**IMPIANTO DI VALCIMARRA II**  
Installazione di un nuovo gruppo reversibile  
Centrale di Valcimarra  
Comune di Caldarola (MC)

Progetto Definitivo per Autorizzazione  
**Compendio Generale delle Integrazioni Richieste**

Figura 1: Ortofoto del sedime della centrale e del pozzo piezometrico, foto aerea del fabbricato centrale e della cabina AT, con piazzale pertinenziale.

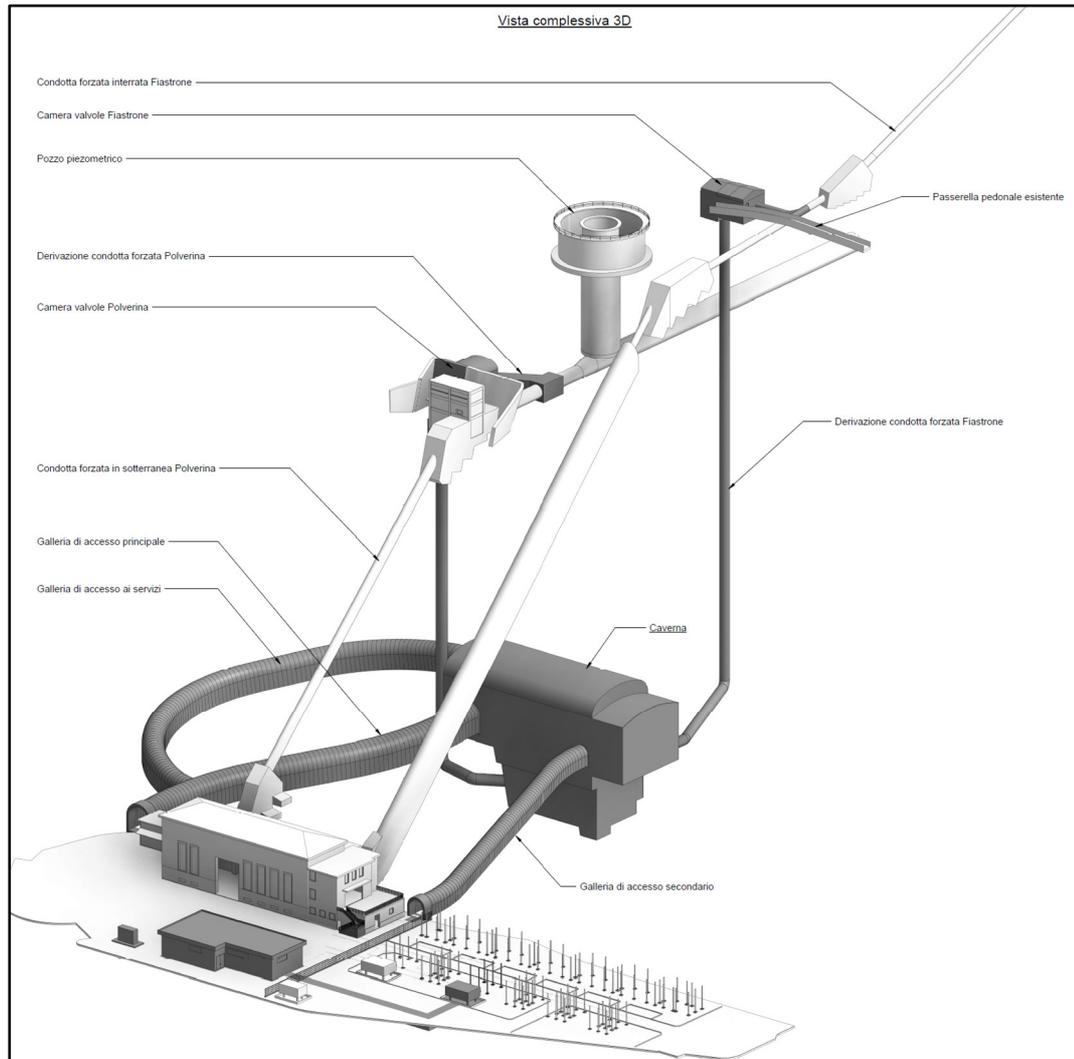
#### ***1.1.a Predisporre uno studio relativo all'inquinamento luminoso derivante dall'illuminazione degli impianti in fase di cantiere, esercizio e di dismissione, e le eventuali azioni di mitigazioni previste.***

A questo proposito nel seguito si riportano alcune immagini che localizzano le aree interessate dal cantiere in riferimento alle opere esistenti:

Nelle tre fasi di attività indicate nel quesito, dal punto di vista dell'illuminazione è previsto quanto segue:

1. **Fase di cantiere:** per la stessa natura degli interventi previsti il cantiere è di tipo temporaneo e mobile, di volta in volta adeguato alle necessità delle lavorazioni presso i tre fronti elencati. Durante la fase di cantiere le lavorazioni principali verranno eseguite in orario diurno, salvo il caso di doppio turno lavorativo nel qual caso saranno utilizzate anche le ore serali: il doppio turno lavorativo è previsto solo per lo scavo in sotterraneo della nuova caverna e relative pertinenze.

2. **Fase di Esercizio:** si precisa che sia l'attuale centrale sia la nuova centrale non avranno un presidio continuo di personale ma saranno telegestite da remoto attraverso il Posto di Teleconduzione. Le aree di servizio esterne del nuovo impianto saranno illuminate con interruttori crepuscolari e con sensore di presenza per gli accessi ai nuovi locali di servizio dei

Figura 2: Sezioni tipo di progetto della viabilità di cantiere.

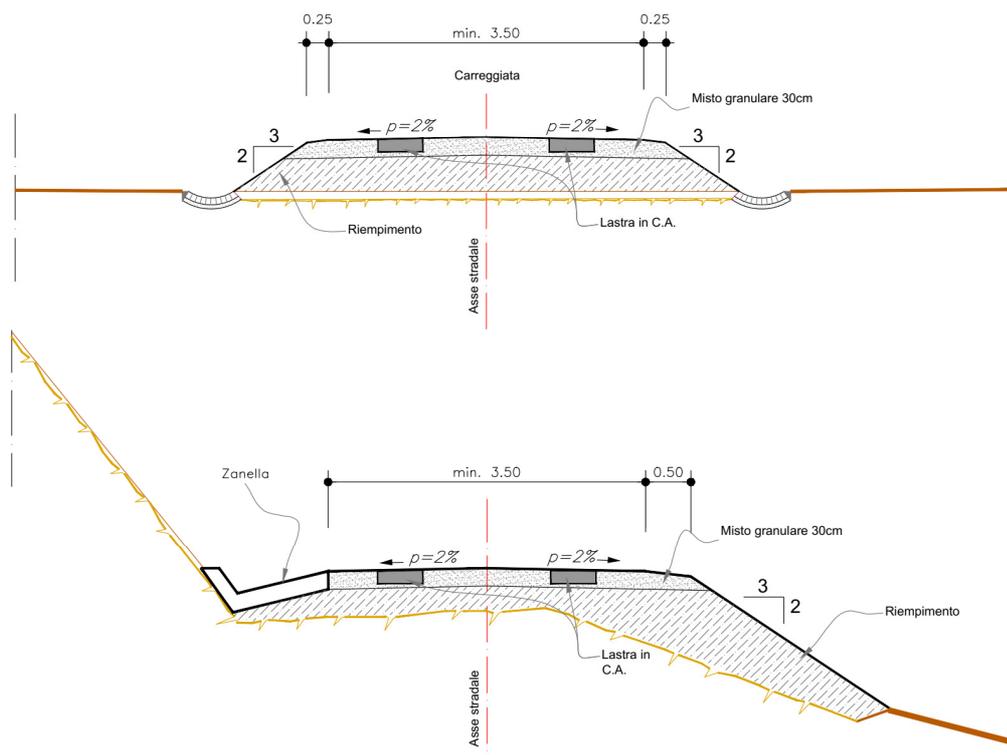
### **5.1.c dettagliare le opere da realizzare per la messa in sicurezza e/o adeguamento dei sentieri di accesso alle aree di cantiere e, laddove si volesse utilizzare il materiale da scavo per le opere di cui sopra, dettagliarlo nel "piano terre e rocce da scavo".**

In considerazione della buona stabilità di questa viabilità, riscontrata più volte in occasione dei sopralluoghi eseguiti, ma supponendo comunque di sottoporre in fase di cantiere il fondo stradale a sollecitazioni superiori rispetto a quelle originate dall'uso attuale, nello sviluppo del progetto definitivo per appalto si è prevista una manutenzione del fondo con la realizzazione di un rivestimento in lastre di calcestruzzo armato in corrispondenza delle due corsie dei passaggi ruota, e la parziale profilazione a schiena d'asino della carreggiata, al fine di garantire un migliore smaltimento delle acque lato monte e lato valle, senza possibili ristagni fra le due corsie rivestite (tavola GRE.EEC.R.99.IT.H.17168.00.229.00).

L'intervento previsto è rappresentato nelle sezioni tipo di Figura 2.
